核燃料物質使用変更許可申請書 新旧対照表

解体、撤去対象設備の説明

更新設備の耐震計算書

図1 F棟 非常用発電装置 耐震計算書

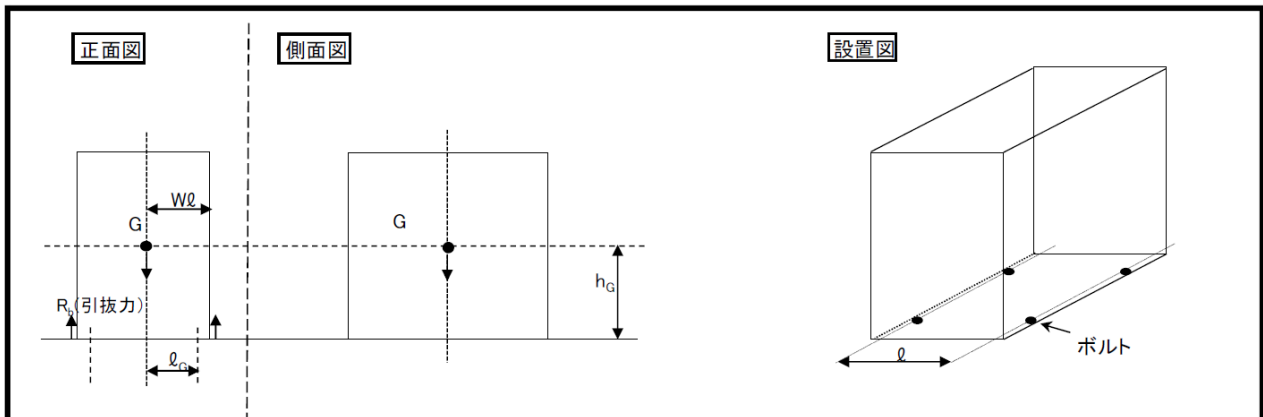
本資料は、F棟及びU棟における非常用電源設備の更新に伴う耐震計算書をまとめたものである。

耐震クラス	標準せん断係数 C _i	割り増し係数 α	設計用標準震度 K _S	設計用水平震度 K _H	地域係数 Z
分類 I	0.2	1.8	0.36	0.36	1.00
機器重量 W(kN)	ボルト本数 n(本)	片側ボルト本数 n _t (本)	重心までの高さ h _G (cm)	ボルトスパン l(cm)	重心-ボルト l _G (cm)
47.1	6	3	100.5	127.5	56
設計用水平地震力 F _H (kN)	設計用鉛直地震力 F _V (kN)	軸断面積 A(cm ²)	重力加速度 g(m/s ²)	重心幅 Wl(cm)	機器質量 W _g (kg)
17.0	8.48	2.45	9.81	65	4800

転倒性評価	○転倒モーメント: M _e M _e = F _H · h _G = 17.0 · 101 = 1703.6 (kN · cm)		○復元モーメント: R _e R _e = W · Wl = 47.1 · 65 = 3060.7 (kN · cm)	
	転倒性判定			転倒性判定
	○転倒モーメント: M _e (kN · cm) 1703.6	<	○復元モーメント: R _e (kN · cm) 3060.7	判定 O.K.

ボルトせん断力	$\tau = \frac{F_H}{n \cdot A}$ $= \frac{16.95}{6 \cdot 2.45}$ $= 1.15 \text{ kN/cm}^2$	$Q = \frac{F_H}{n}$ $= \frac{16.95}{6}$ $= 2.83 \text{ kN}$	
---------	--	---	--

ボルト選定	選定ボルト径	基礎コンクリート厚さ (cm)	ボルト埋込み長さ L (mm)	短期許容せん断荷重 (kN/m ²)	
	M20	35	150	10.1	
	短期せん断荷重 (kN/cm ²)				総合判定
	計算値 (τ)	<	許容値	判定	合格
	1.15		10.1	O.K.

図 2 F 棟 無停電電源装置 耐震計算書

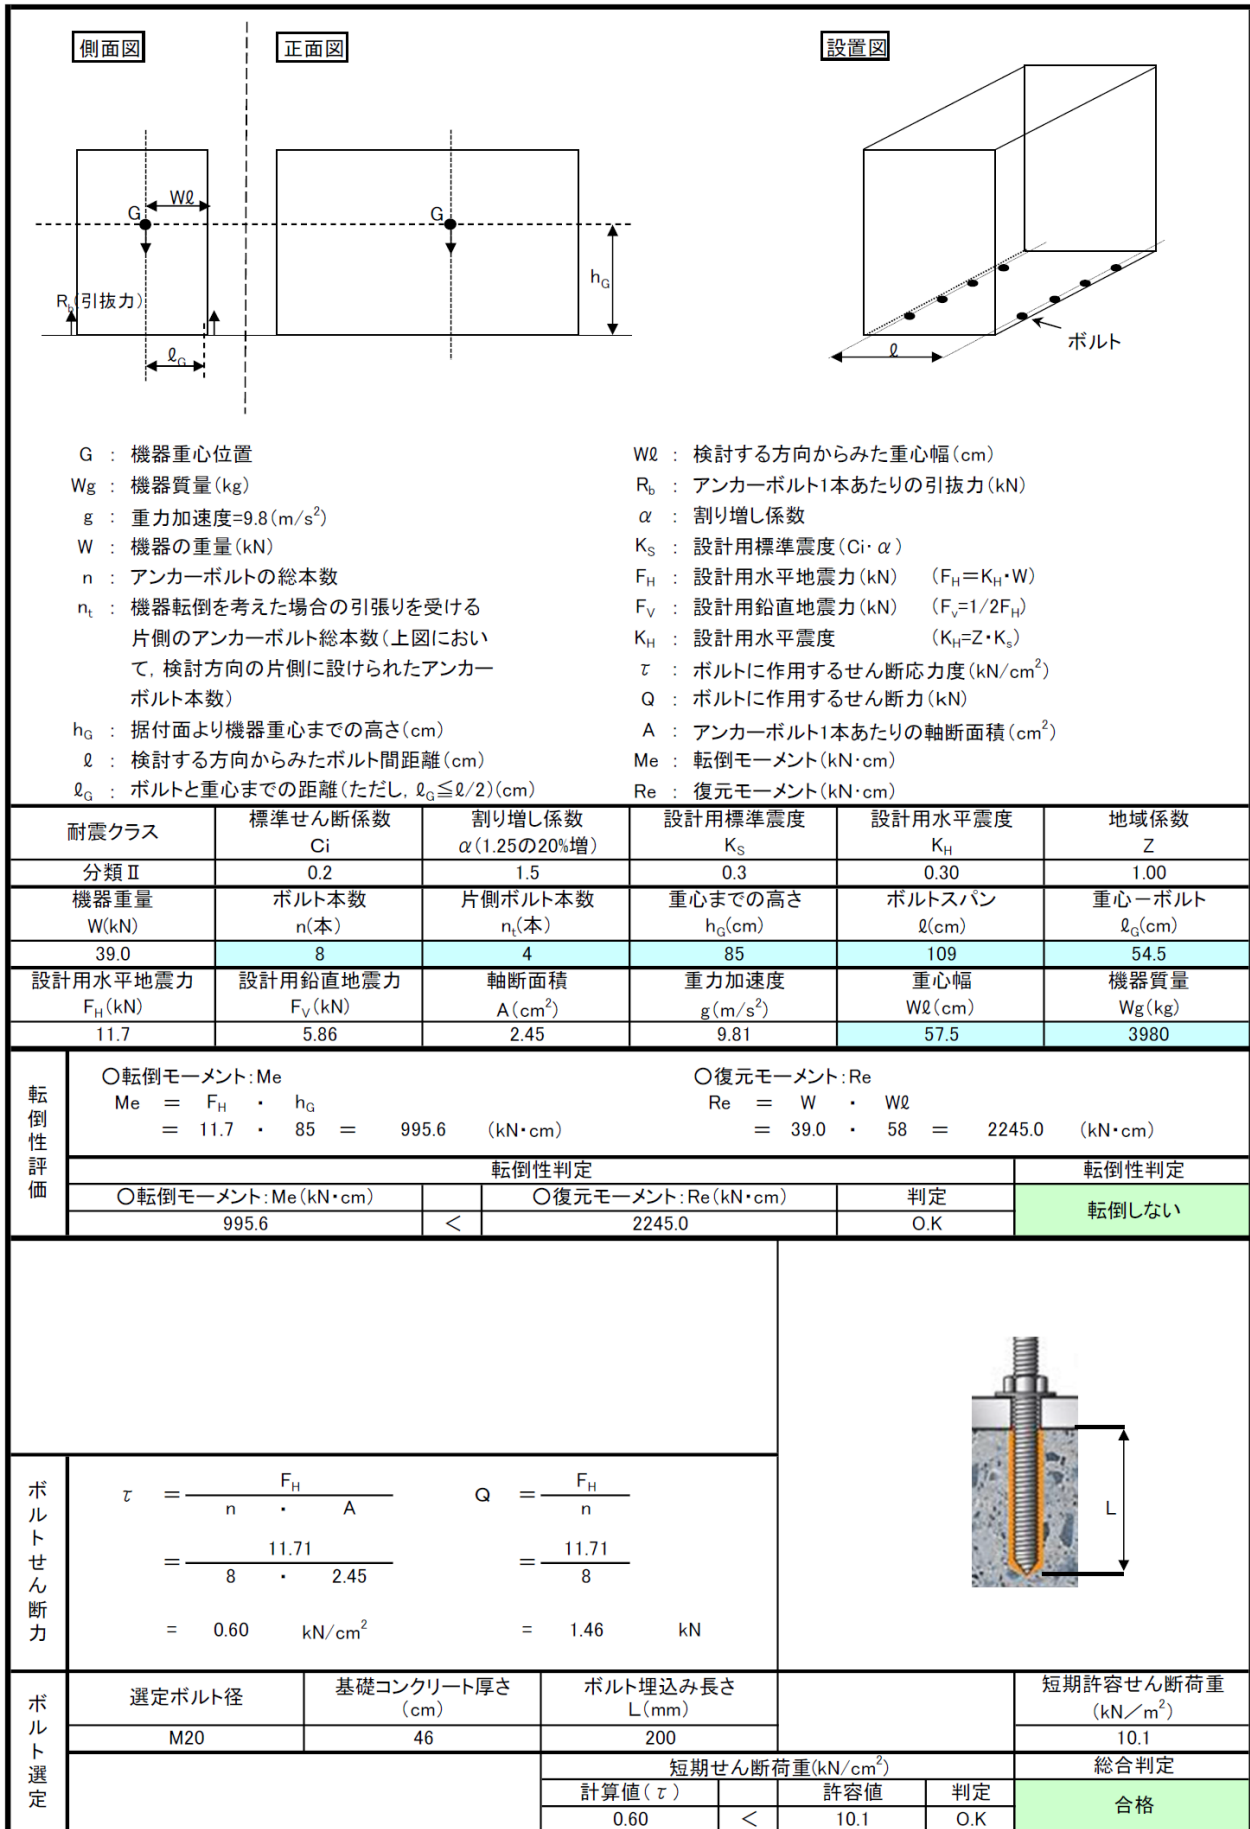
耐震クラス	標準せん断係数 C _i	割り増し係数 α	設計用標準震度 K _S	設計用水平震度 K _H	地域係数 Z
分類 I・II	0.2	1.8	0.36	0.36	1.00
機器重量 W(kN)	ボルト本数 n(本)	片側ボルト本数 n _t (本)	重心までの高さ h _G (cm)	ボルトスパン l(cm)	重心-ボルト l _G (cm)
0.51	4	2	263	158	100
設計用水平地震力 F _H (kN)	設計用鉛直地震力 F _V (kN)	軸断面積 A(cm ²)	重力加速度 g(m/s ²)	重心幅 Wl(cm)	機器質量 W _g (kg)
0.2	0.09	0.58	9.81	100	52

転倒性評価	○転倒モーメント: Me		○復元モーメント: Re	
	$Me = F_H \cdot h_G = 0.2 \cdot 263 = 48.3 \text{ (kN} \cdot \text{cm)}$		$Re = W \cdot Wl = 0.5 \cdot 100 = 51.0 \text{ (kN} \cdot \text{cm)}$	
	転倒性判定		転倒性判定	
	○転倒モーメント: Me (kN · cm)	○復元モーメント: Re (kN · cm)	判定	転倒しない
	48.3	< 51.0	O.K

ボルトせん断力	$\tau = \frac{F_H}{n \cdot A} = \frac{0.18}{4 \cdot 0.58} = 0.08 \text{ kN/cm}^2$	$Q = \frac{F_H}{n} = \frac{0.18}{4} = 0.05 \text{ kN}$	
---------	---	--	--

ボルト選定	選定ボルト径	基礎コンクリート厚さ (cm)	ボルト埋込み長さ L (cm)	短期許容せん断荷重 (kN/cm ²)
	M10	15	2.7	13.9
	短期せん断荷重(kN/cm ²)			
	計算値 (τ)	<	許容値	判定
	0.08	<	13.9	O.K
	合格
